## Keuringsverslag van een elektrische laagspanning- en zeer lage spanningsinstallatie

NIET CONFORM

Straatnaam	Koningin Astridstraat
Huisnummer	25
Busnummer	01
Postcode	8210
Gemeente	VELDEGEM
Land	België

Controlebezoek van een huishoudelijke installatie volgens (KB 08/09/2019) - AREI Boek 1- 6.5. en 4.2.4.3.

Afbeelding schakel- en verdeelbord:

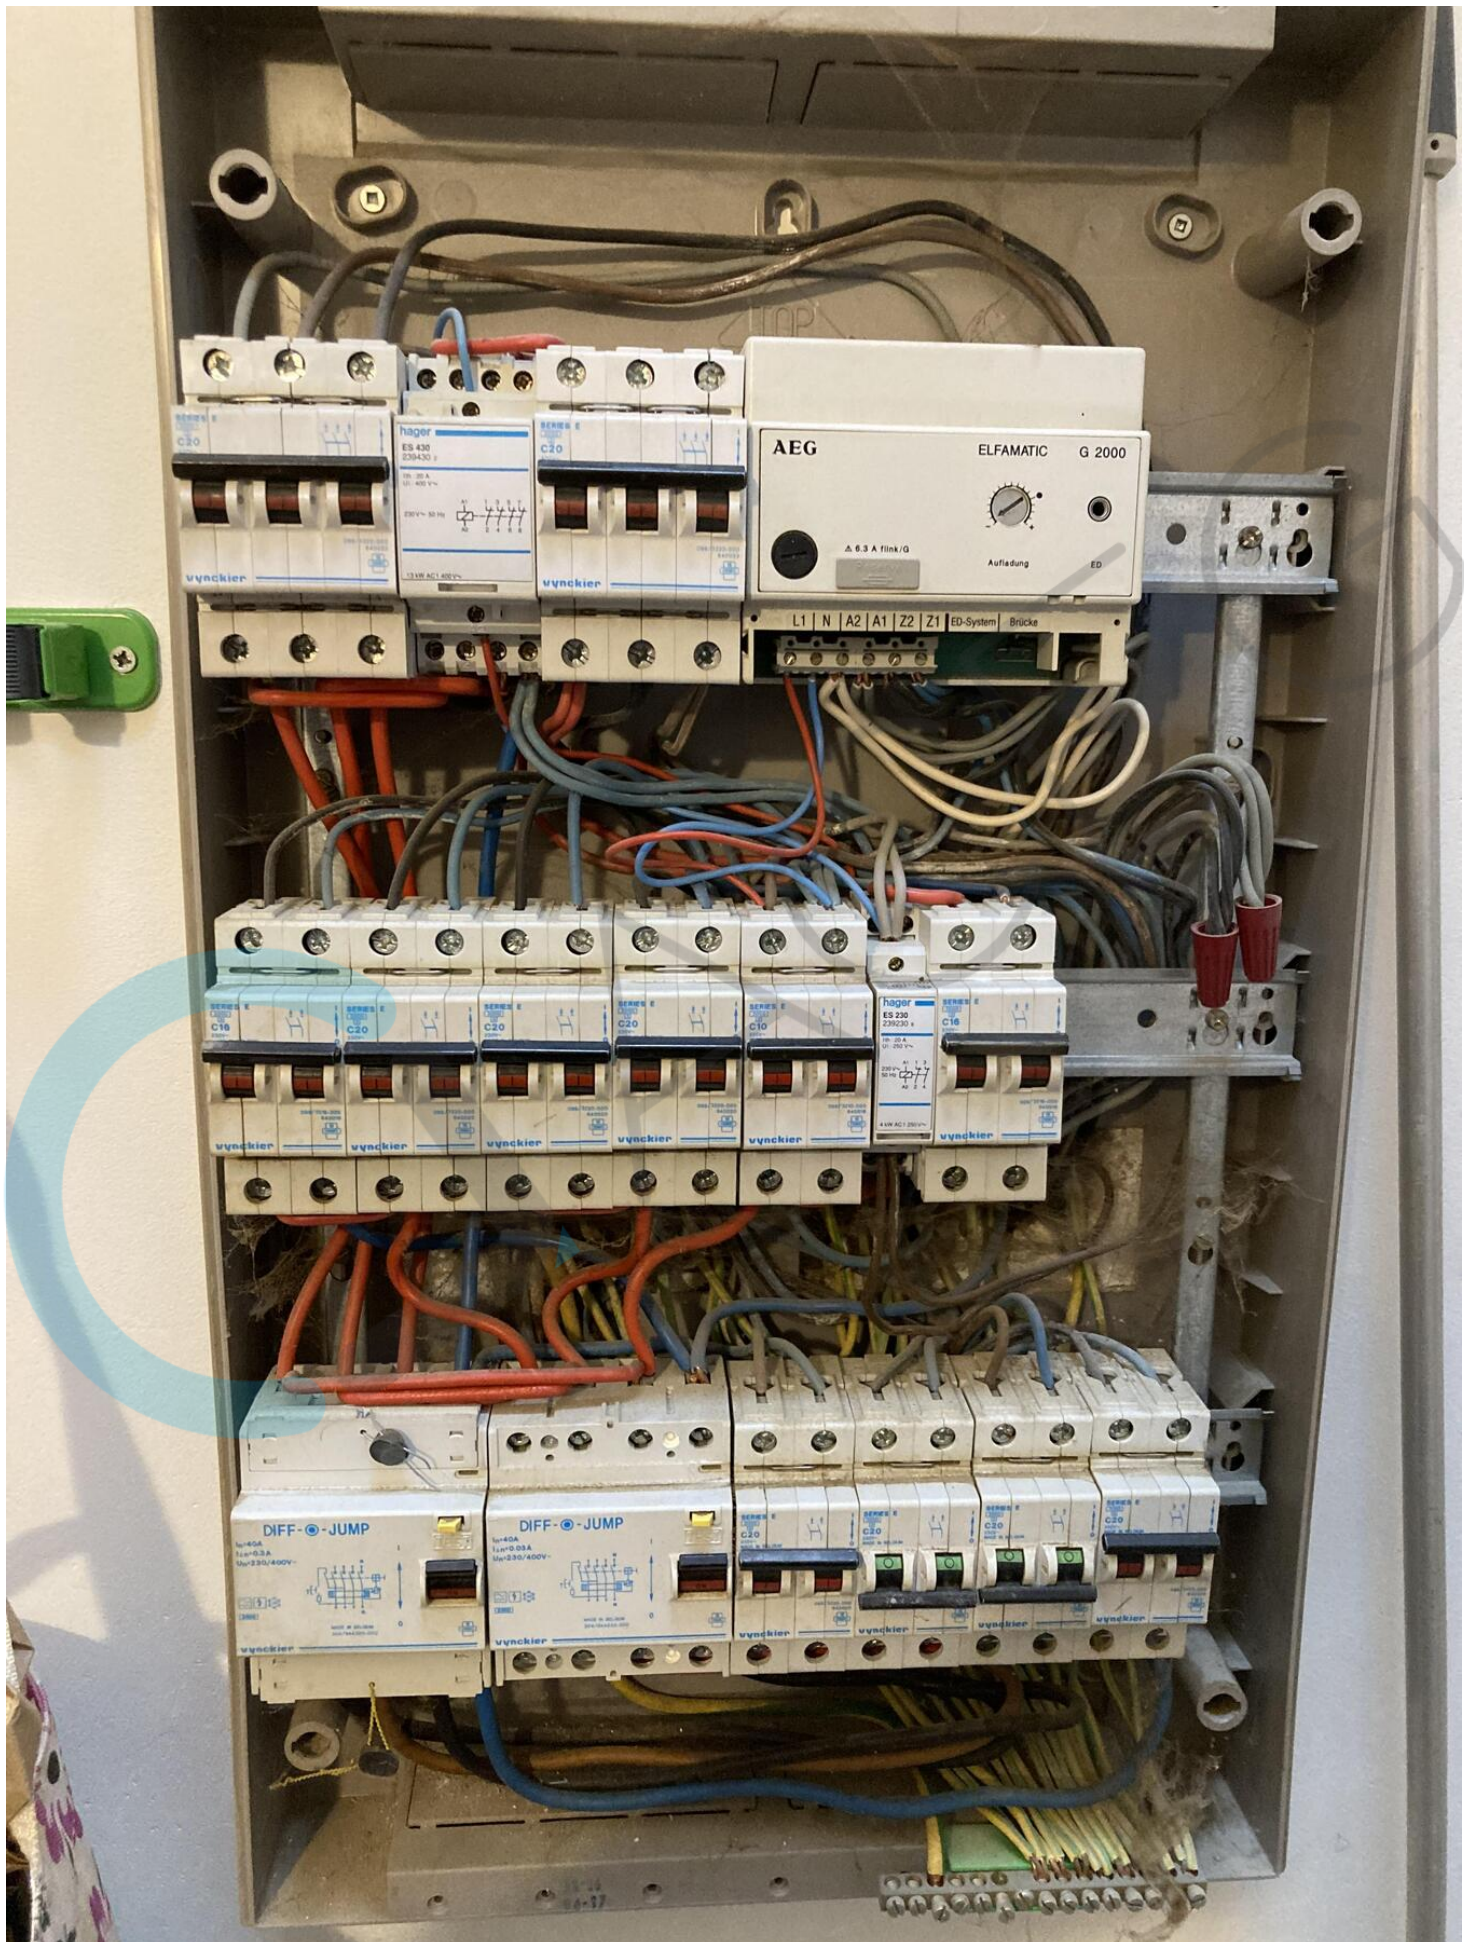
15.02 De aanduiding van de stroomkringen en/of apparatuur, aansluitklemmen, enz dient aangebracht of vervolledigd te worden. (Boek 1 Onderafdeling 3.1.3.1. en 3.1.3.3.A. en 5.1.6.1)

15.11 Interne verbindingen en/of doorsnede van de verdeelrails en verbindingen in het bord zijn onvoldoende. (Boek 1 Onderafdeling 4.4.1.1. en 4.4.1.5.)
